改善箇所説明図

基準不適合箇所
オイルフィルター
モジュール

図：左ハンドル車

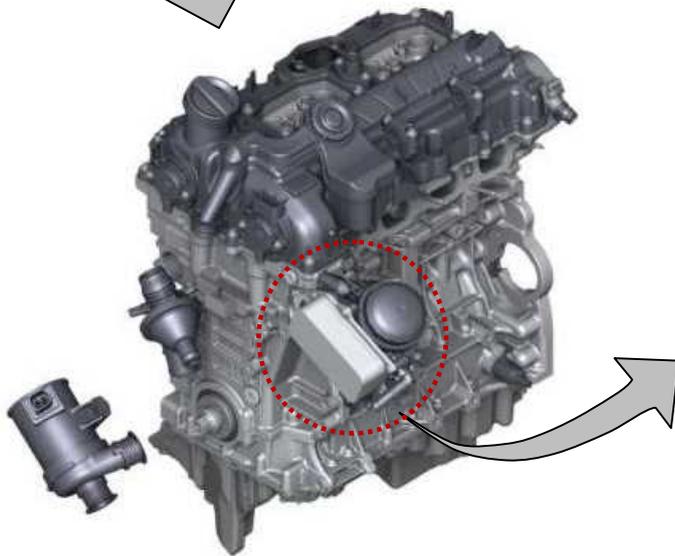
オイルフィルターモジュールにおいて、オイルフィルターハウジングの材質が不適切なため、エンジンの温度の影響を受け、熱膨張をするものがある。そのため、熱膨張を繰り返すことで当該ハウジングが変形して、シーリング部の密閉性が不足し、冷却水やオイルが漏れ、最悪の場合、走行中にエンジンが停止するおそれがある。

全車両、当該オイルフィルターモジュールを対策品と交換する。
